Inf. N.º 15962/2023-BI
Data 8/5/2023
Proc. 25/2022/15/0
Reg. 25/2022/59541

ASSUNTO: LICENÇA ADMINISTRATIVA DE ALTERAÇÃO DO ALVARÁ DE LOTEAMENTO 31/88
REQUERENTE: MARC WERNER SCHRIEF, ANDREAS WIENMEIER-BITTER, TORSTEN MASCHKE E VOLKER CHRISTOPH ZIRKEL
LOCAL: PORTO DE D. MARIA, LOTES 75 E 88 – FREG. LUZ

Fig. 1 - Extracto da planta síntese (aprovado)

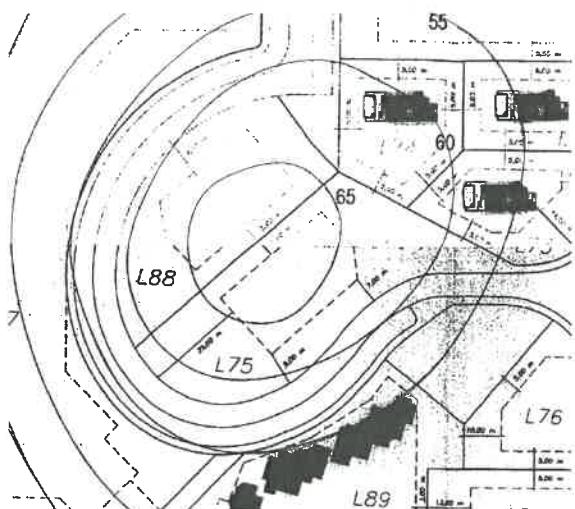
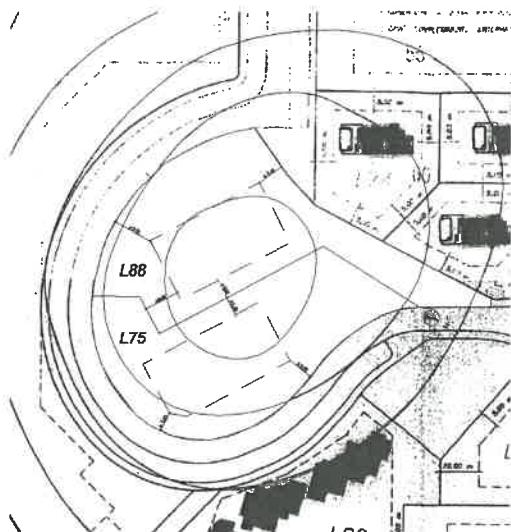
2.a) De acordo com os novos elementos juntos ao pedido (reg.º 28031), nomeadamente a memória descritiva e justificativa, a alteração refere-se à correção do limite entre os lotes 75 e 88, correção das respetivas áreas e a retificação da posição do polígono de implantação, com manutenção dos afastamentos mínimos aos limites dos lotes e da via pública. É também definida a cota de soleira para ambos os lotes, a qual procura diminuir a expressão volumétrica da construção face à orografia atual do terreno. Não são alterados os restantes índices urbanísticos constantes do quadro sinóptico do loteamento.

- 4.b) A alteração do limite contíguo a ambos os lotes mantém o modelo de ocupação definido para o alvará em vigor;
- 4.c) A cota de soleira proposta apresenta-se cerca de 2.3m abaixo do ponto mais elevado do terreno, garantindo um menor impacto das construções a erigir naqueles lotes;
- 4.d) O pedido é acompanhado do termo de responsabilidade subscrito por técnico habilitado para o efeito, atestando o cumprimento das normas legais e regulamentares aplicáveis;
- 4.e) A alteração não implica alteração às obras de urbanização.

Face ao exposto, consideramos que o processo está em condições de prosseguir a sua tramitação, sugerindo-se que seja dada sequência ao procedimento identificado na alínea 5.b).
